INFORMAČNÍ BULLETIN

Č. M 462-RF/25

TÝKÁ SE : Konstrukční změny rozvaděče oleje v reduktoru motoru M 462-RF.

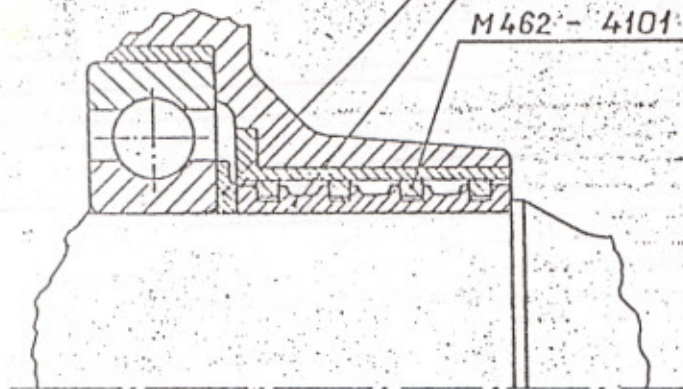
ŮVOD : Výrobní závod vyrábí od r. 1976, tj. od motoru M 462-RF výr. čís. 6 011166 nové provedení rozvaděče oleje v souvislosti se zvyšováním životnosti jednotlivých dílů a skupin motoru.

Nové provedení rozvaděče je záměnné za původní provedení a jeho konstrukční řešení je uvedeno na obrázku.

Sestává z detailů (podskupiny):

- Převáděcí pouzdro úpiné čís.výkr. M 462-415 . . . 1 ks (jako podskupina obsahuje 4 gumové těsnící O-kroužky)
- Aretační kolík čís.výkr. M 462-4103 . . . 1 ks
- Distanční kroužek čís.výkr. M 462-4104 . . . 1 ks
- Rozpěrné pouzdro čís.výkr. M 462-4106 . . . 1 ks

Na základě požadavku uživatele je možno u motorů v provozu provést po dohodě s obchodně technickou službou výrobce na objednávku přestavbu na toto nové provedení v odpovídajících podmínkách uživatele.

O montáži nového provedení rozvaděče oleje jak při generálních opravách, tak v individuálních případech u uživatele provést zápis do motorové knihy.
